HaskoningDHV Nederland B.V.
Mobility & Infrastructure

Aan: Dhr. T. Gorter
Commissie m.e.r
Van: Thijs de Bruin, Niels Barten
Datum: 19 april 2024
Kopie: Dhr. M. de Boer – Attero De Sluiner, Wilp-Achterhoek
Dhr. J. Koot – ODRN
Ons kenmerk: BH5225-RHD-ME-1
Classificatie: Projectgerelateerd
Gecontroleerd door: N.v.t. [Click or tap here to enter text.](#)

Onderwerp: Beantwoording vragen Commissie m.e.r - MER Sluiner Attero Wilp

Zettingsberekeningen:

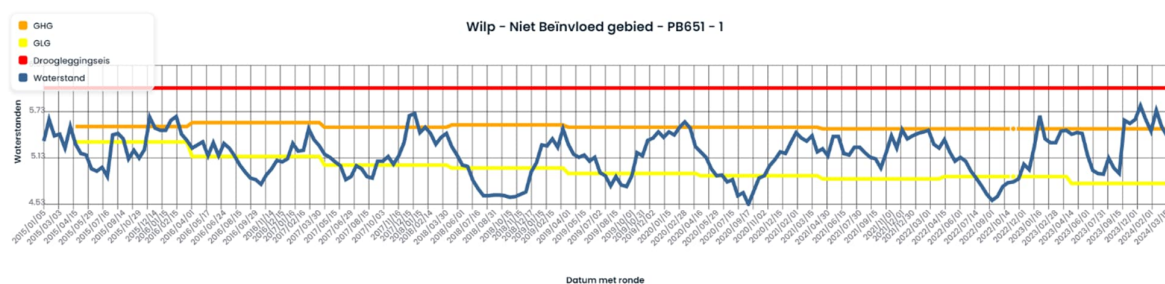
- *Er lijken alleen zettingsberekeningen te zijn uitgevoerd voor stortvak 9 (rapport Geonius). Hoe representatief zijn deze berekeningen voor de andere stortvakken?*

Aanleiding voor de memo is in gebruik nemen en toevoegen van extra capaciteit in dat stortvak. Dit is daarmee het meest actuele en representatieve onderzoek dat ten tijde van het MER beschikbaar is. De bodemopbouw onder de stortplaats is homogeen. Tussen de stortvakken bevinden zich grondwallen waarover de onderafdichting is aangelegd. De aaneengesloten vlakke is ter grote van een stortvak.

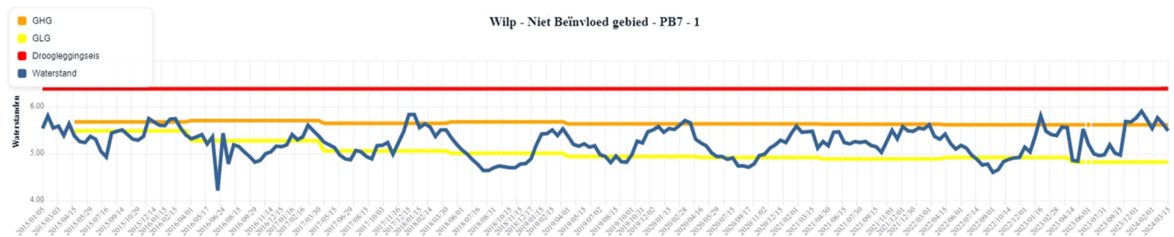
- *Voor de effecten op het oppervlaktewater zijn daarnaast de eventuele lozingen vanuit de verschillende activiteiten van belang. Welke lozingen vinden er plaats inclusief kwantiteits- en kwaliteitsgegevens?*

Tot Juni 2023 werden deze gegevens verstrekt aan de waterbeheerder (directe lozing op RWZI Terwolde) deze gegevens kunnen worden verstrekt maar het betreft het totaal van alle afvalwater. Vanaf juni 2023 worden de gegevens gerapporteerd aan ODRA onder de nieuwe indirecte lozingsvergunning. Wat wordt precies gevraagd? Lozing van alleen de stortplaats is beperkt bekend. Er is 1 lozing op de RWZI Apeldoorn voor alle afvalwater die sinds kort (juni 2023) onder een nieuwe lozingsvergunning valt met strengere stikstofeisen. Het nieuwe continue monitoringstelsel was daardoor pas in juni 2023 actief. Afgelopen zomer is er daardoor onvoldoende optimaal gebruik gemaakt van de buffercapaciteit in de stortplaats. Door de extreme neerslag die kort daarna plaatsvond leidde dit tot problemen. Attero legt een extra monitoringbewakingstelsel aan voor de stortplaats de komende maanden. Eveneens wordt een bassin voorzien op de stortplaats om extreme neerslag op de te kunnen vangen.
